### 改善箇所説明図③

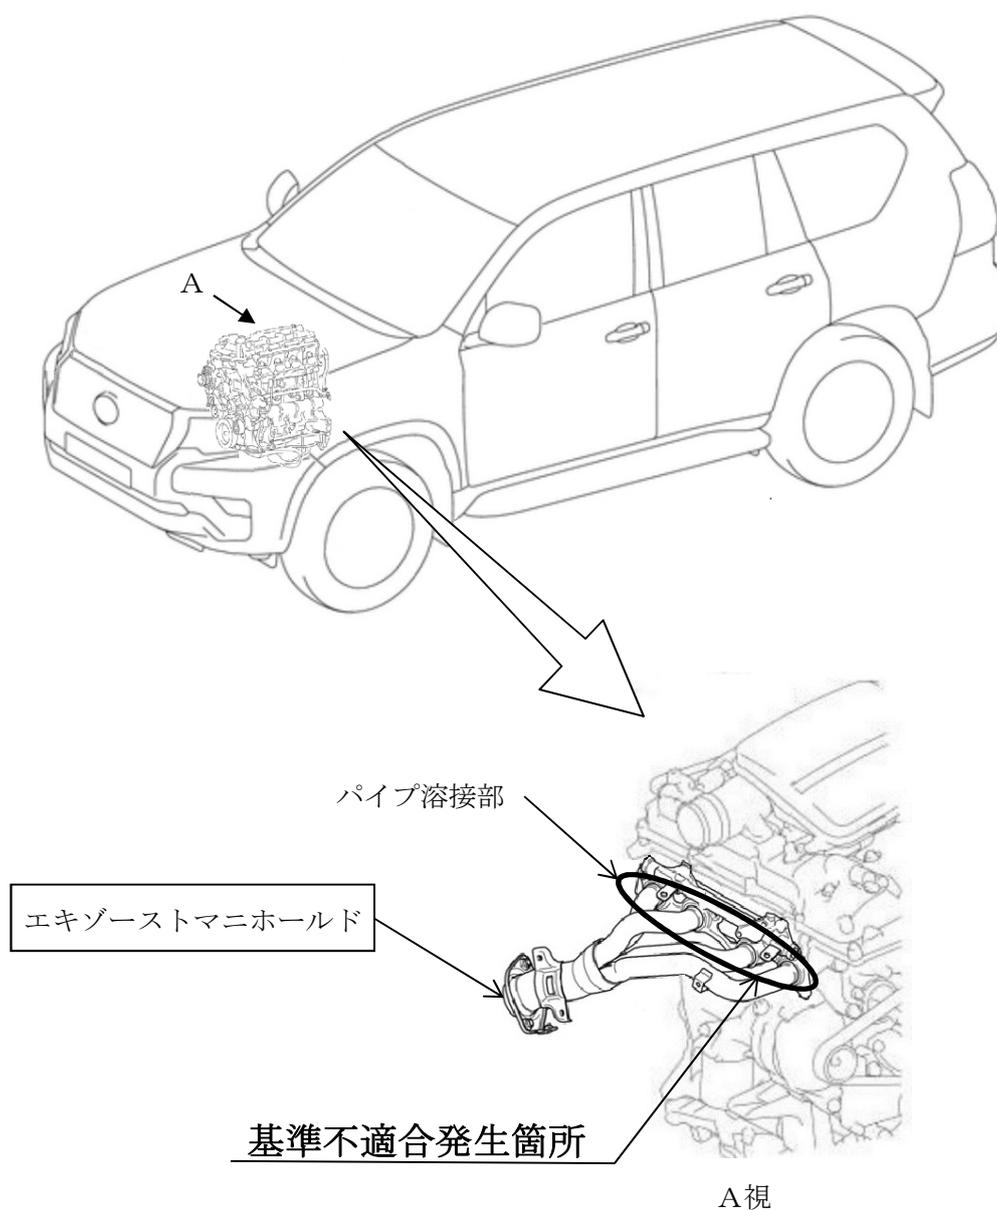
ガソリンエンジンのエキゾーストマニホールドにおいて、パイプの溶接条件変更時の強度検討が不十分なため、冷熱の繰返しや振動等により当該溶接部に亀裂が生じるものがある。そのため、登坂路走行等の高回転時に排出ガスが漏れ基準値を満足しなくなるおそれがある。

全車両、エキゾーストマニホールドを良品と交換する。

識別：改善済車両には車台番号打刻の番号2桁目上部に黄色ペイントを塗布する。
